Handläggare
Ulrika Kvartoft Kruså
Telefon: 08-508 28 935**Till**
Miljö- och hälsoskyddsnämnden
2026-03-17, p. 13

Detaljplan för fastigheten Ängsbotten 6 m.fl. i stadsdelen Hjorthagen

Remiss från Stadsbyggnadskontoret S-Dp 2023-02072

Figur 6 - Planlösning av boendeenhet i bullerutsatt läge (längs östra fasaden).

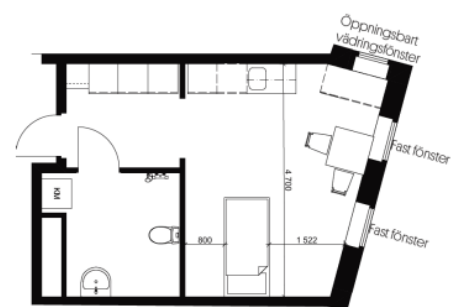
För att klara riktvärdet avseende maximal nivå nattetid för verksamhetsbuller med genomgående lägenheter enligt zon B så utformas östra fasaden med indrag och burspråk. Detta gör att 16 lägenheter får en fasadyta mot norr som är bullerskyddad (se beskrivande bilder nedan från bullerutredningen). Utan burspråken beräknas de maximala ljudnivåerna från bangården nattetid till 59 dBA på den östra fasaden. Riktvärdet avseende maximal nivå nattetid är 55 dBA för verksamhetsbuller. Med skärmningen som burspråken ger blir nivåerna strax under 50 dBA vid det öppningsbara fönstret mot norr.

Miljöförvaltningen anser att en ljuddämpad sida bör vara en hel fasad som är ljuddämpad, vanligtvis mot en innergård. I detta fall blir den ljuddämpade sidan endast en liten yta på baksidan av ett burspråk.

Miljöförvaltningen anser att föreslagen bullerlösning är godtagbar. Detta då det endast rör sig om ett fåtal lägenheter, och då fastigheten kommer att få en god ljudmiljö inomhus eftersom det

kommer att krävas fönster och fasader som är bra ljudisolerade på grund av höga lågfrekventa ljudnivåer i området. Utformningen av den veckade fasaden bör säkerställas genom planbestämmelse. Utöver detta anser förvaltningen att bullerfrågan har studerats ingående och delar uppfattningen om att planen kommer att möjliggöra att riktvärdena avseende både trafik- och verksamhetsbuller kan innehållas.
